火災防護対象ケーブルの系統分離に係る原子力規制検査の現状報告 及び今後の対応方針

令和5年3月29日
原子力規制庁

図：火災影響範囲のイメージ

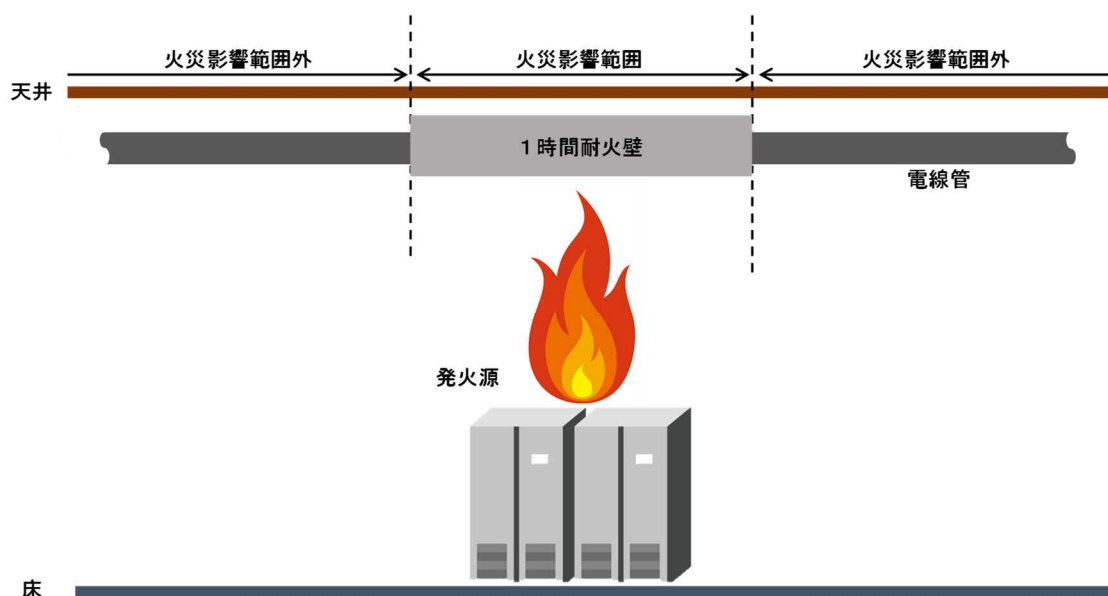
- a. 火災防護対象ケーブルを束ねて収容しているケーブルトレイ等の主要部には、耐火シート等による1時間耐火壁＋感知自動消火設備が設置等の火災防護対策がなされていることを確認した。
- b. ケーブルトレイから分岐して各機器まで等に設置されている電線管のうち、火災影響範囲内の電線管には、1時間耐火壁＋感知自動消火設備等の火災防護対策がなされていることを確認した。
- c. 一方、関西電力美浜3号機、高浜1～4号機及び大飯3, 4号機並びに九州電力川内1, 2号機及び玄海3, 4号機において、火災影響範囲外の電線管には1時間耐火壁＋感知自動消火設備等の火災防護対策がなされておらず、設工認に従った系統分離対策が施工されていないことを確認した。
- d. c. の系統分離対策が必要な火災防護対象ケーブルを収容している電線管の物量について、事業者が改めて確認した結果、下表のとおり回答があった。
- e. 四国電力伊方3号機は、c. に該当する電線管がないことを確認した。

原子力検査官による現場確認の検査気付き事項を踏まえ、改めて検討した結果、火災影響範囲外の電線管についても、現場の状態は設工認と整合していないとの認識に至ったことから、是正処置として計画的に対応する。

是正処置は、最終的には火災防護審査基準に基づく設備対策を実施することとする。一方で、設備対策の実施に当たっては、対策が必要な電線管の物量が多く、実施完了までに相当の期間を要することから、対策の実施完了までの間、設備対策と同等水準の対策として、対象の電線管の周囲に可燃物を配置しない等の運用を組み合わせた処置を徹底する。この処置の実施に当たっては、準備ができ次第、必要な設計及び工事の計画等の申請手続きを行う。

- ① 最終的には、火災防護審査基準 2.3.1(2)のいずれかの系統分離対策を実施する。
- ② ①の対策の実施完了までには相当の期間を要することから、実施完了までの間、①の対策と同等水準の系統分離対策として、対象の電線管の周囲に可燃物を配置しない等の運用を組み合わせた処置を実施する。
